REMARKS: ●CRT CHANGE

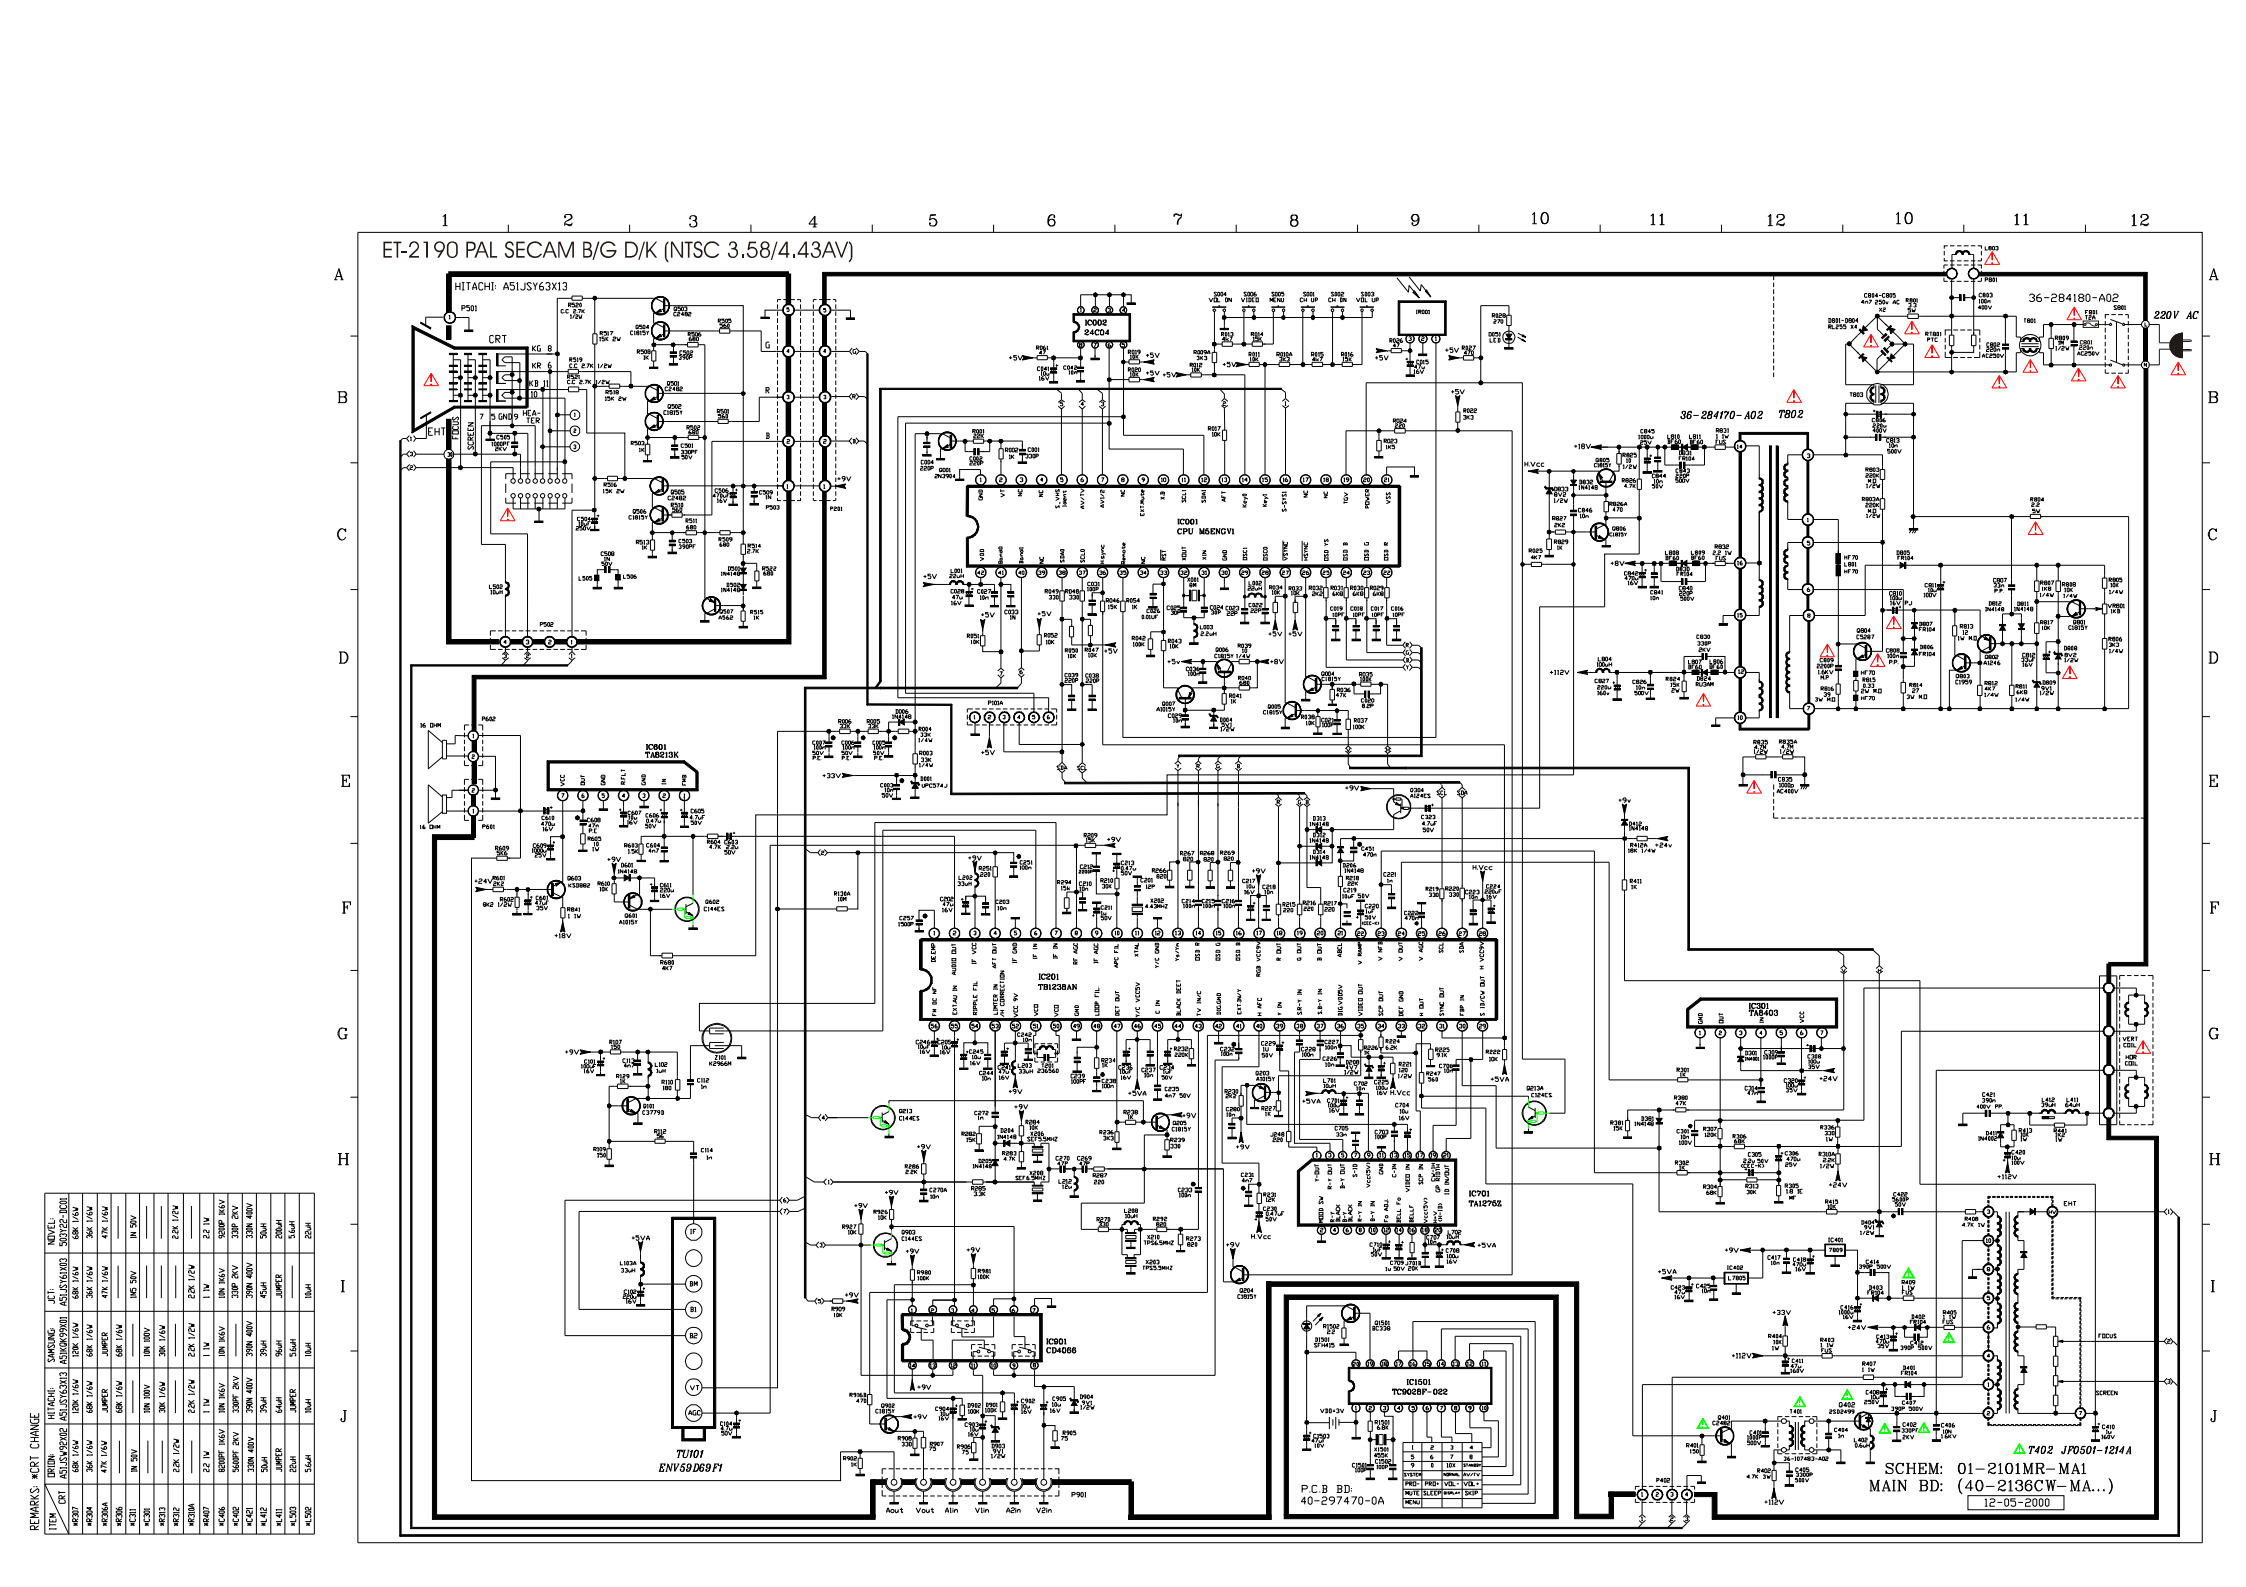
ITEM / CRT	DRTDN: A51JSW90X02	HITACHI: A51JSY63X13	SAMSUNG: A51KQK99X01	JC1: A51JSY61X03	NDVC1: 5D3122-DC01
●IC007	68K 1/6W	120K 1/6W	120K 1/6W	68K 1/6W	68K 1/6W
●IC204	36K 1/6W	68K 1/6W	68K 1/6W	36K 1/6W	36K 1/6W
●IC206A	47K 1/6W	JUMPER	JUMPER	47K 1/6W	47K 1/6W
●IC206	———	68K 1/6W	68K 1/6W	———	———
●IC211	IN 50V	———	———	IN5 50V	IN 50V
●IC301	———	IN 100V	IN 100V	———	———
●IR313	———	30K 1/6W	30K 1/6W	———	———
●IR312	22K 1/2W	———	———	———	2.2K 1/2W
●IR310A	———	22K 1/2W	22K 1/2W	2.2K 1/2W	2.2K 1/2W
●IR407	2.2 1W	2.2 1W	1.1W	1W	2.2 1W
●IC406	BDBMP 16V	IN 16V	IN 16V	IN 16V	820MP 16V
●IC402	560MP 25V	330MP 25V	———	330P 25V	330P 25V
●IC421	330N 400V	250N 480V	250N 480V	250N 480V	330N 480V
●L412	50μH	25μH	25μH	45μH	50μH
●L411	JUMPER	64μH	96μH	JUMPER	200μH
●L503	22μH	JUMPER	56μH	———	56μH
●L502	56μH	10μH	10μH	10μH	22μH
